LuK Service Info

Part Nr. 228 0031 10 – 280/280mm TGU6

TB1102

Info: New design / Neues Design / Nouvelle conception / Nuevo diseño / Nuovo disegno / Nuovo segno

Art.-Nr.: 228 0031 10

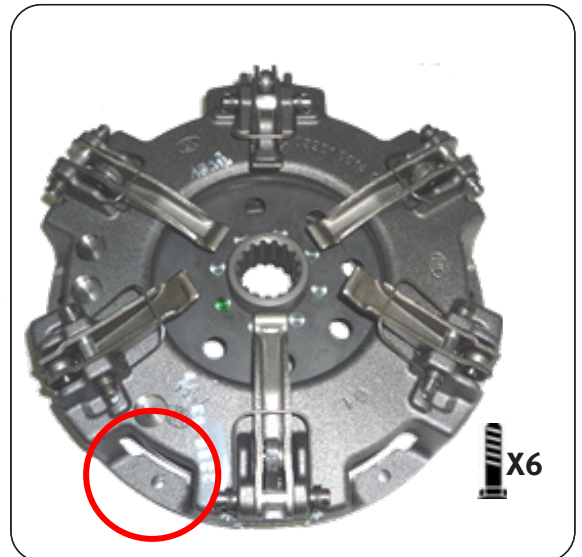
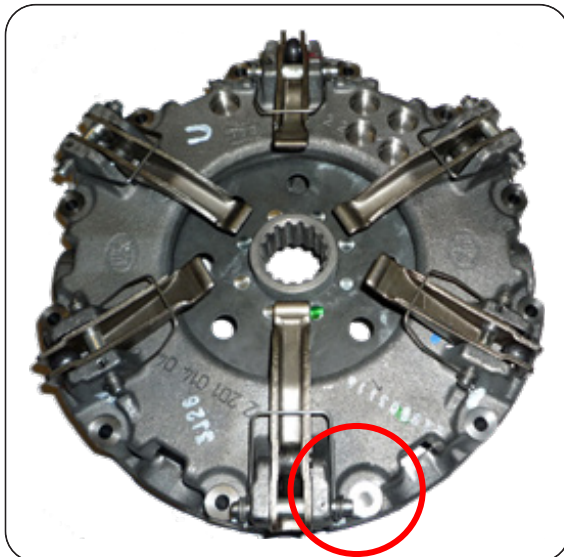
This new design utilises the latest clutch technology, using a vented housing for improved cooling and heat dispersal. Fully interchangeable with existing clutches with no modifications required to vehicle or flywheel. A new fixation bolt set 411 0164 11 6 x M8 x 1.25 x 50mm + Conical washer is supplied with new designs to accommodate the lower housing.
